## Audi S6/RS6/S7/RS7/A8/S8 ECUのアップデート/クーラントシールの改修

| サービスキャンペーン開始日 | 平成30年5月31日   |

### 不具合発生箇所

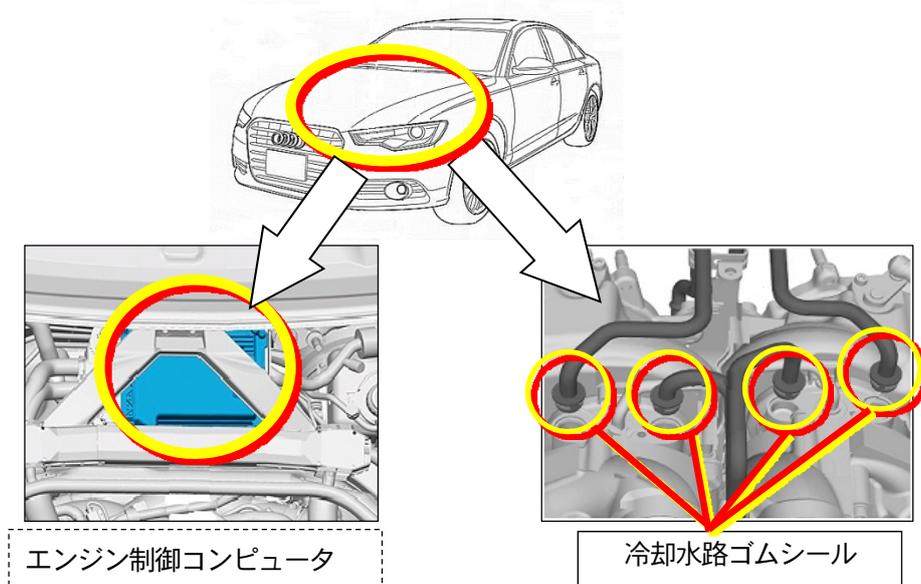
| 不具合の内容        | ターボチャージャーを冷却するラジエーターファン及びクーラントポンプにおいて、作動時間が短いこと及び冷却水路に使用されているゴムシールの材質が不適切なものであることから、ゴムシールが劣化し、最悪の場合、冷却水が漏れるおそれがあります。 |

注：  は、プログラム書き換え部を示す。

は、交換部品を示す。

| 改善の内容         | ①該当車両について、エンジンコントロールユニットの制御プログラムを対策プログラムに書き換えます。<br>②該当車両について、冷却水路のゴムシールを対策品に交換します。                                  |
